OBJET : Avis de l'EpaMarne sur le PLUI de l'EPT Grand Paris Sud Est Avenir

**OBSERVATIONS DE L'EPAMARNE
SUR LE PLUI DE L'ETABLISSEMENT PUBLIC TERRITORIAL GRAND PARIS SUD EST
AVENIR ARRETE LE 4 DECEMBRE 2024**

**Document 4.1. Orientation d'Aménagement et de
Programmation (OAP) thématiques : OAP trame verte et bleue & nature en ville**

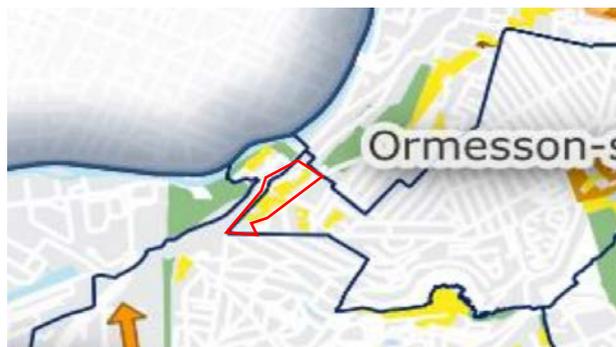
La représentation de la trame des milieux boisés (pages 20 et 21) et celle des milieux ouverts (pages 24 et 25) passant par le projet de la ZAC des Côteaux d'Ormesson nous paraît inexacte.

Il conviendrait de reprendre le corridor écologique tel que représenté dans le projet.

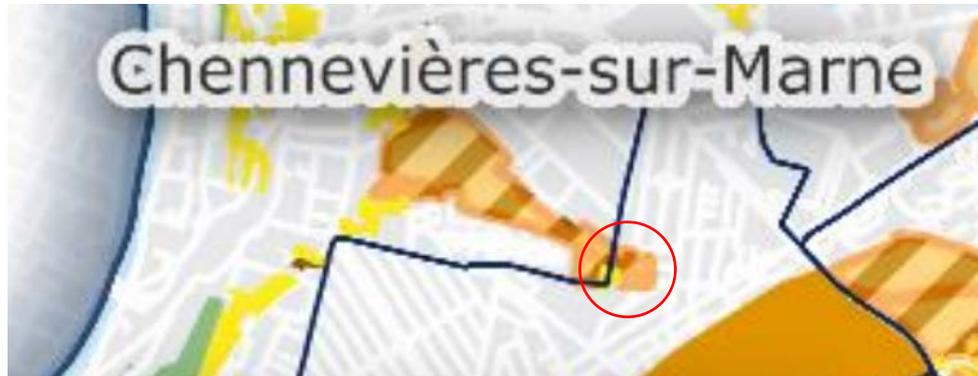
La ZAC des Cantoux n'est pas correctement catégorisée sur les illustrations de l'OAP en page 25 et en page 46 : le site n'accueille pas d'espaces agricoles existants. Il est dédié à une opération d'aménagement en cours de réalisation contribuant à la résorption de la carence en logements sociaux de la commune.

Extrait carte page 25 :

Extrait carte page 46 :

Les catégorisations de la ZAC des Cantoux mentionnées ci-dessus doivent être reconsidérées. Elles seront représentées comme le reste des zones urbanisées.

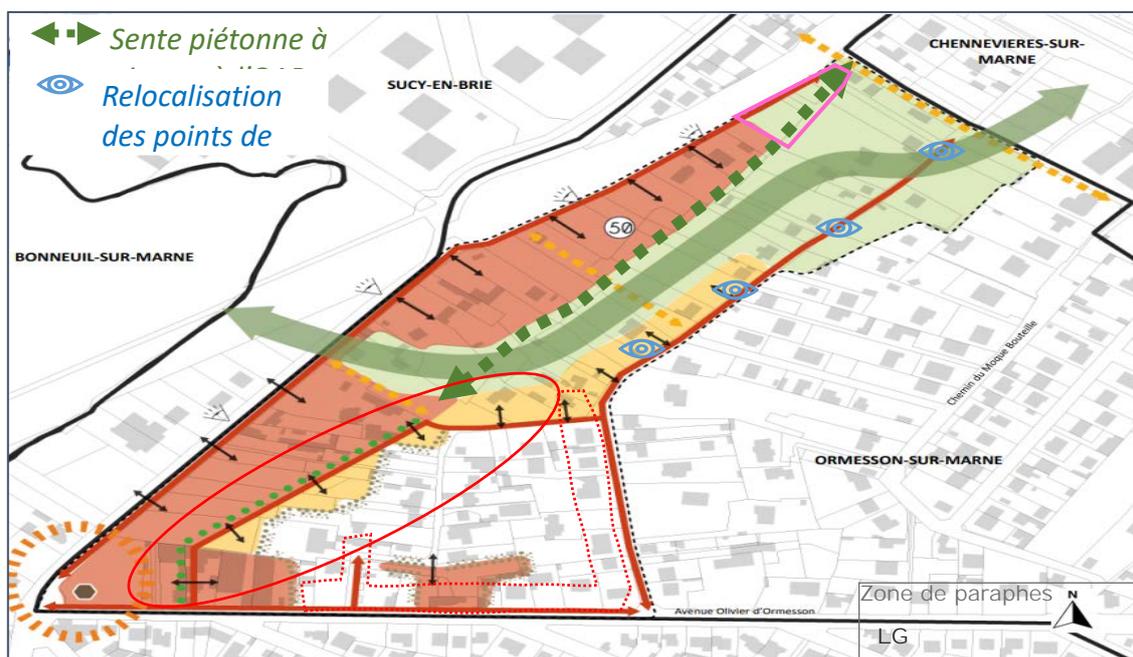
Les principes d'aménagements dans l'OAP sectorielle (page 159) reprennent bien les différents enjeux mentionnés ci-avant.

La création de rez-de-chaussée actifs n'est cependant pas mentionnée et sera à ajouter.

La programmation indiquée dans l'OAP fait référence à la création de 745 logements mais ne précise pas si les projets immobiliers hors ZAC sont également comptabilisés.

La programmation mentionnée est erronée. EpaMarne propose d'indiquer une programmation d'environ 650 logements, correspondant à la programmation de la ZAC des Coteaux d'Ormesson.

Document 6.1 : Plan de zonage –Chennevières-sur-Marne

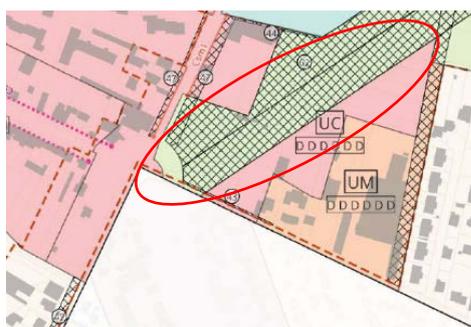
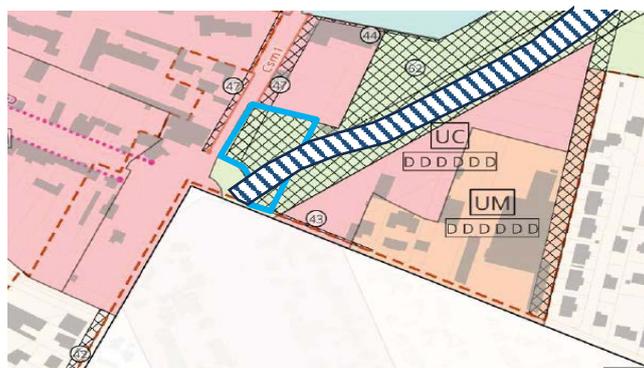
Un emplacement réservé (n°62) a été notamment placé pour le futur projet Altival, visant à la réalisation à terme (voir plan ci-joint).

EpaMarne propose de reprendre le tracé de l'emplacement réservé (partie hachurée au plan) afin d'offrir plus de possibilités de construction (la zone bleue sur le plan ci-dessous serait rattachée à la zone UC). Réaménager cet espace, aujourd'hui en friche, permettrait avec une constructibilité suffisante, de valoriser davantage l'entrée de ville de Chennevières-sur-Marne, en limite avec Ormesson-sur-Marne, dans une intégration paysagère avec le Square du Jeu de Paume.

Document 6.1 : Plan de zonage de Chennevières-sur-Marne

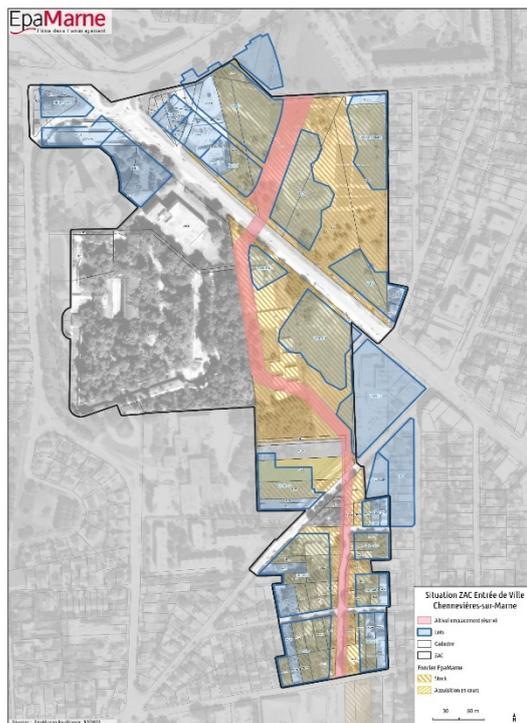
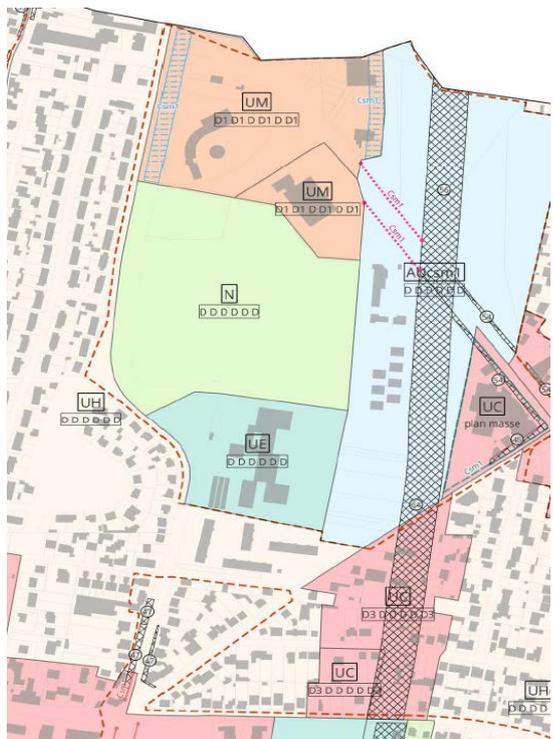
L'emplacement réservé n°56 pose difficulté dans sa configuration actuelle. En effet, sur la partie nord de la RD4, il nous semble important de conserver le projet validé par la DUP du CD94. Sur la partie sud, en revanche, il serait plus cohérent de s'appuyer sur l'emprise étudiée, qui prend en compte les enjeux du corridor écologique inscrit au SRCE, notamment la sanctuarisation de certains espaces, la création de milieux semi-ouverts et plus largement l'amélioration de la fonctionnalité écologique du corridor.

EpamArne propose que le tracé de l'emplacement réservé soit revu de façon à se conformer au tracé du plan guide du secteur de projet de l'entrée de Ville (voir proposition ci-dessus en hachuré rouge sur la carte EpamArne).

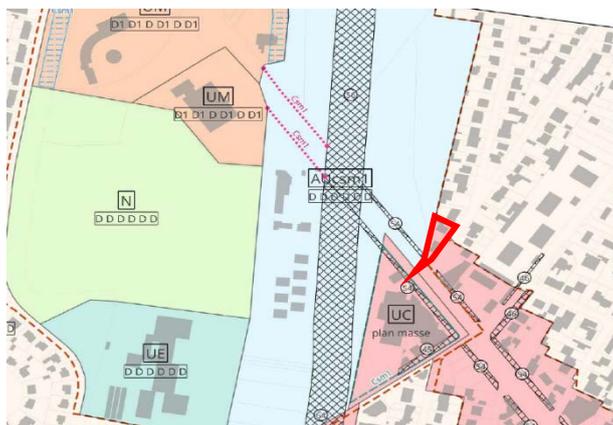
La parcelle encadrée en rouge dans le plan ci-dessous est comprise dans le projet « Entrée de ville nord de Chennevières » mais, en termes de zonage, est totalement décorrélée du reste de l'opération ; en effet, le projet de PLUI classe cette parcelle en zone UC alors que toutes les parcelles adjacentes sont en zone AU.

Comme évoqué ci-avant (voir observations sur document 5.4 : fiches indices), EpaMarne souhaite que cette parcelle soit rattachée au sein d'un zonage unique accompagnée de dispositions règlementaires plus souples.

Document 6.1 : Plan de zonage - Ormesson-sur-Marne

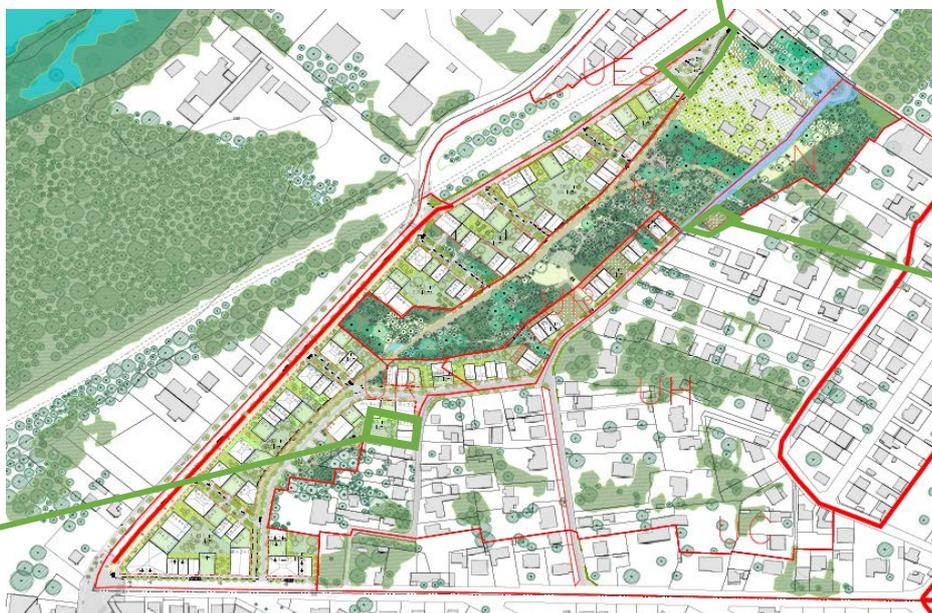
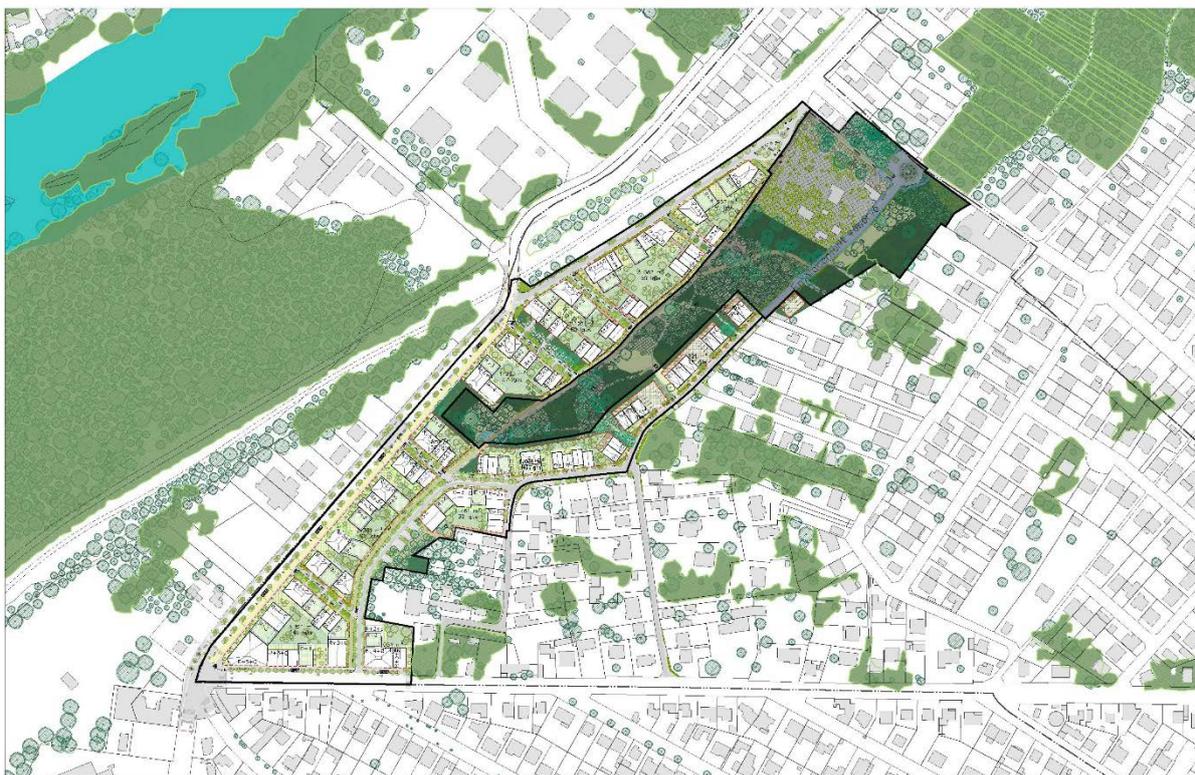
Les observations suivantes sur le secteur des Coteaux d'Ormesson seront faites directement sur le plan pour éviter toute incompréhension quant aux localisations citées.

Il est préférable de retirer la placette de la zone N et proposer un zonage en UR.

Pour certains bâtiments la limite avec la zone N est très tenue. Il convient de réduire la zone N aux abords des lots pour éviter d'impacter la faisabilité du projet. (Proposition de périmètre à joindre à l'avis)

Il est préférable de retirer le parking du lot L de la zone N (parcelle AD281) et proposer un zonage en UH.

Une partie de la ZAC se trouve en zone UH alors qu'elle devrait se trouver en zone UR. Il convient de changer le zonage de ces parcelles (AD61, AD62, sente communale) afin de ne pas impacter la faisabilité de l'opération.

Ainsi, l'EpaMarne propose de retenir la délimitation de la zone N suivantes (le plan est également joint à l'avis au format pdf : une version dwg pourra être également transmise) :

Document 7.3.2 : Annexes – Les Zones d'Aménagement Concerté

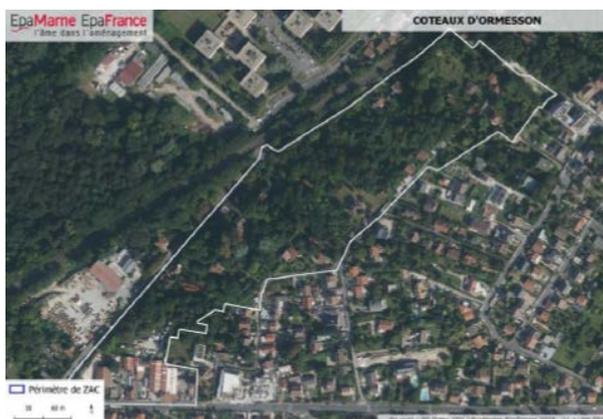
Le périmètre de la ZAC des Côteaux d'Ormesson en annexe 7.3.2 est erroné.

Pour EpaMarne, il convient d'actualiser le périmètre (voir carte ci-dessous).
